Znak: ZN.UR.5183.93.2022

Miejski Zarząd Dróg w Kielcach

Odpowiadając na pisma Miejskiego Zarządu Dróg w Kielcach z dnia 05.10.2022 r. znak: WT.RIO.4580.101.2022.SJ, z dnia 05.10.2022 r. znak: WT.RIO.4580.102.1.2022.SJ i wiadomość e-mail z dnia 26.10.2022 r. od Pana Sylwestra Jop, informuję, że informuję, że

Słup i oprawa dla ulic: Głowackiego i Śniadeckich

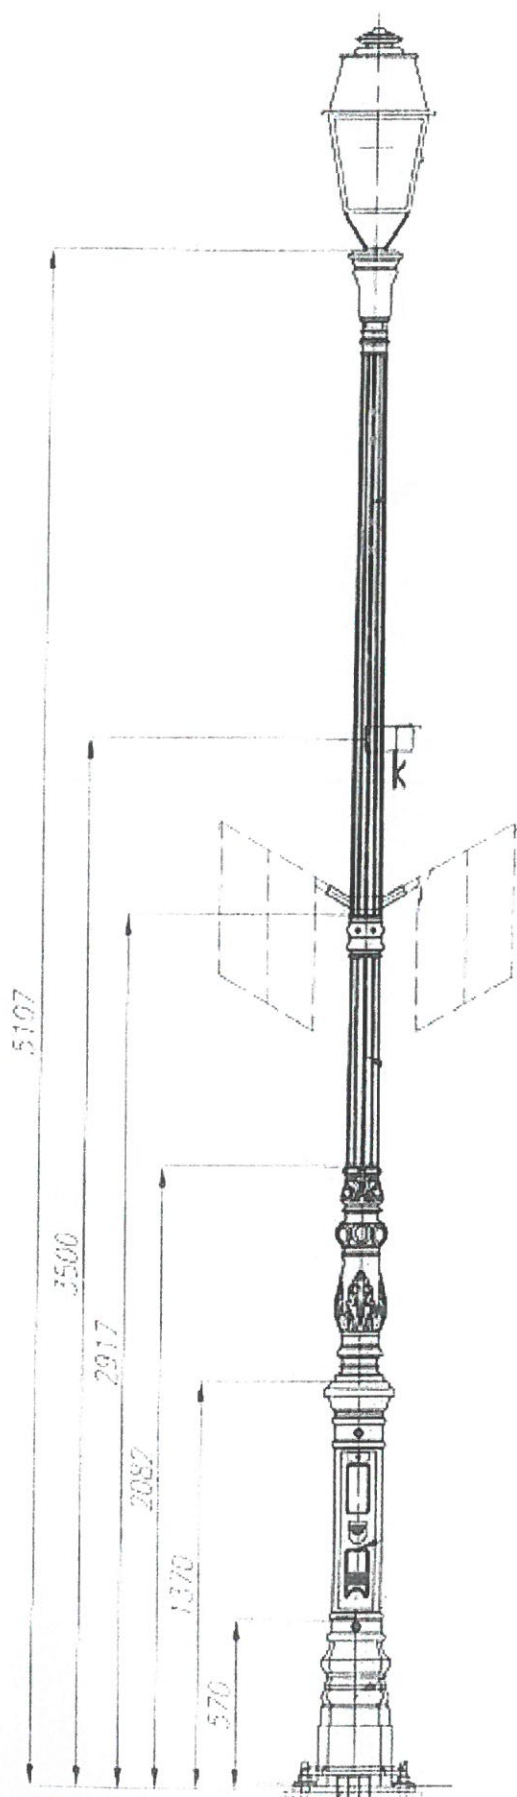
- proponowane słupy oświetleniowe dla ul. Głowackiego i Śniadeckich w kolorze grafitowym RAL 7024, o wzornictwie możliwie najbardziej zbliżonym do istniejących, stylizowanych słupów przy placu Wolności w Kielcach, ze stylizowanymi oprawami z kloszem w formie czterech szybek o „strukturze szronionej” w kształcie trapezów, ze źródłem światła LED o barwie 3000 K – otrzymują akceptację ŚWKZ w Kielcach;

Oprawy ze źródłem LED o barwie światła 3000K w
korze RAL 7024 z kloszem opalizowanym
(struktura szroniona).

Słup ze stopu żeliwa w kolorze RAL 7024.

Słup i oprawa dla ulicy Solnej

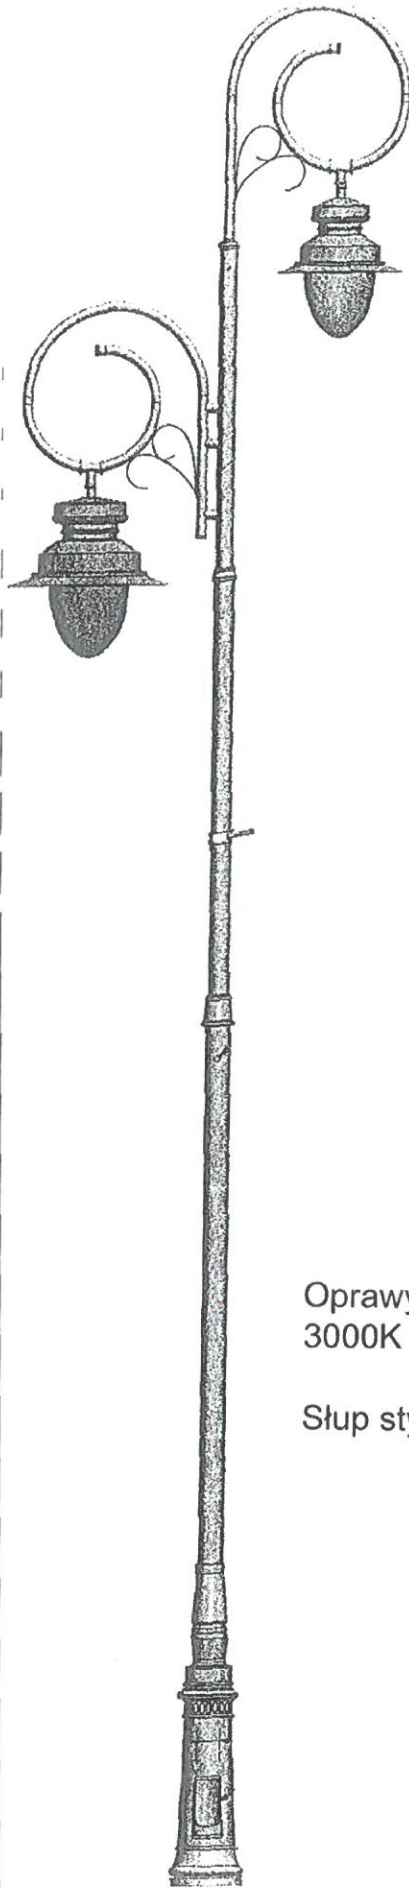
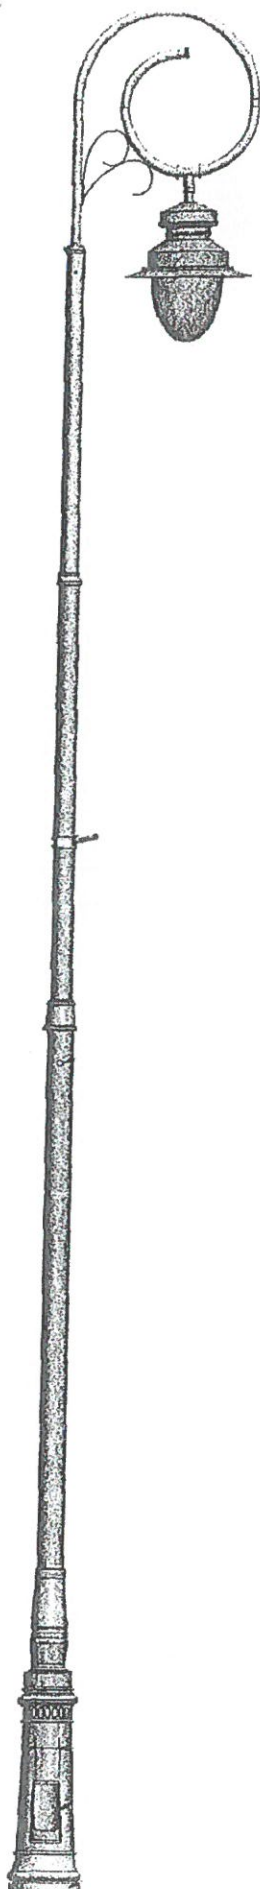
- proponowane słupy oświetleniowe dla ul. Solnej w kolorze czarnym RAL 9005, o wzornictwie możliwie najbardziej zbliżonym do istniejących, stylizowanych słupów przy ul. Staszica, ze stylizowanymi oprawami oświetleniowymi z szklanym kloszem w kształcie kropli oraz źródłem światła LED o barwie 3000 K – otrzymują akceptację ŚWKZ w Kielcach;

Oprawy ze źródłem LED o barwie światła 3000K w korze RAL 9005 z kloszem.

Słup stylowy w kolorze RAL 9005.

Słup i oprawa dla ulic: Hipotecznej i Ewangelickiej

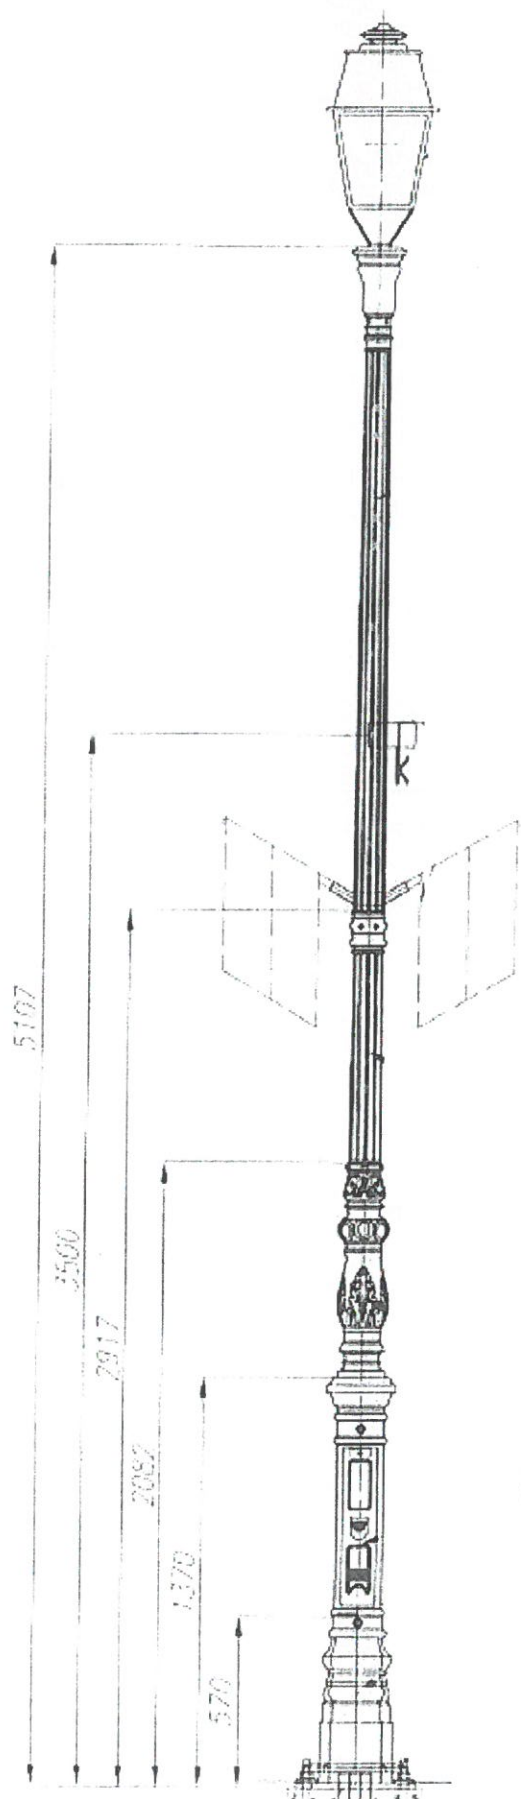
- proponowane słupy oświetleniowe dla ul. Hipotecznej i Ewangelickiej w kolorze grafitowym RAL 7024, o wzornictwie możliwie najbardziej zbliżonym do istniejących, stylizowanych słupów przy placu Wolności w Kielcach, ze stylizowanymi oprawami z kloszem w formie czterech szybek o „strukturze szronionej” w kształcie trapezów, ze źródłem światła LED o barwie 3000 K – otrzymują akceptację ŚWKZ w Kielcach;

Oprawy ze źródłem LED o barwie światła 3000K w korze RAL 7024 z kloszem opalizowanym (struktura szroniona).

Słup ze stopu żeliwa w kolorze RAL 7024.

Słup i oprawa dla ulic: Silniczej i Koziej

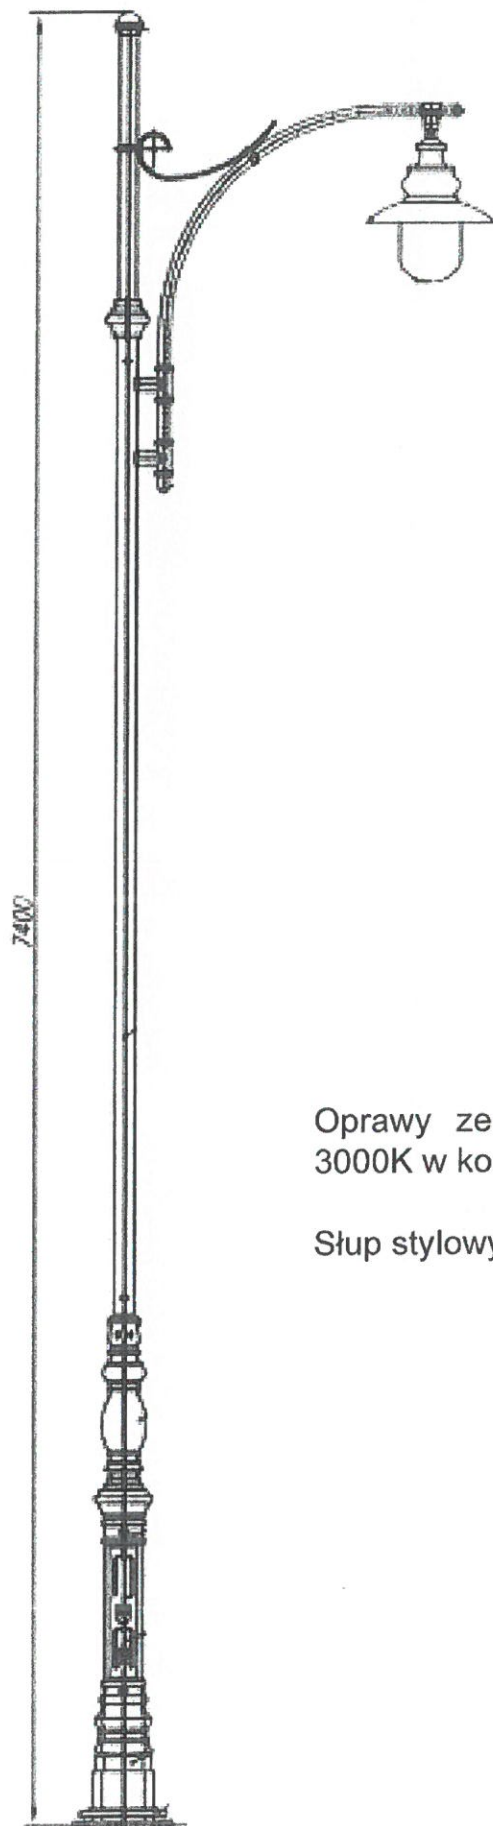
- proponowane słupy oświetleniowe dla ul. Silniczej i Koziej w kolorze szarym RAL 9007, o wzornictwie możliwie najbardziej zbliżonym do istniejących, stylizowanych słupów przy ul. Orlej i Koziej, ze stylizowanymi oprawami oświetleniowymi, ze szklanymi kloszami w kształcie kropli oraz źródłem światła LED – otrzymują akceptację Świętokrzyskiego Wojewódzkiego Konserwatora Zabytków w Kielcach; sugeruje się również nieco ciemniejszy kolor słupów, bez metalicznego połysku; jednocześnie zalecana jest ciepła barwa światła w zakresie od 2500 K do 3300 K, w nawiązaniu do poprzednich etapów modernizacji oświetlenia w ścisłym centrum historycznym Kielc;

Oprawy ze źródłem LED o barwie światła 3000K w korze RAL 9007 z kloszem.

Słup stylowy w kolorze RAL 9007
